改善箇所説明図②

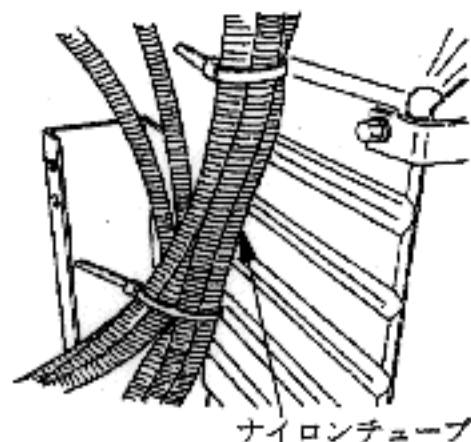
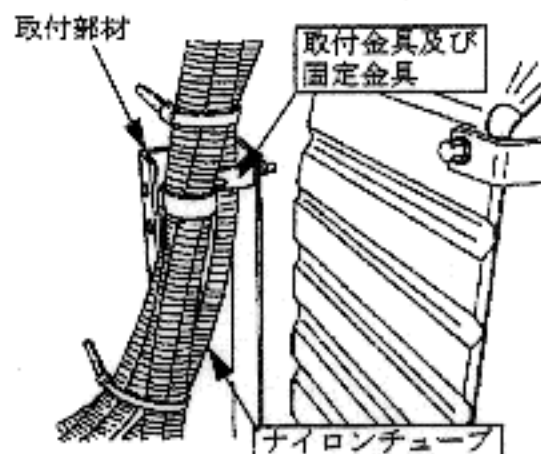
基準不適合発生箇所

制動装置の空気配管用ナイロンチューブと排気管の遮熱板との隙間に不適切なものがあるため、そのままの状態で使用を続けると、当該チューブが熱により溶損するものがあり、最悪の場合、ブレーキ系統の空気圧が不足し、非常ブレーキが作動するおそれがある。

改善の内容

全車両点検し、当該チューブに熱影響があるものは対策品に交換するとともに、熱影響のないものは当該チューブを適正な長さに変更し、取付金具及び固定金具を追加する。
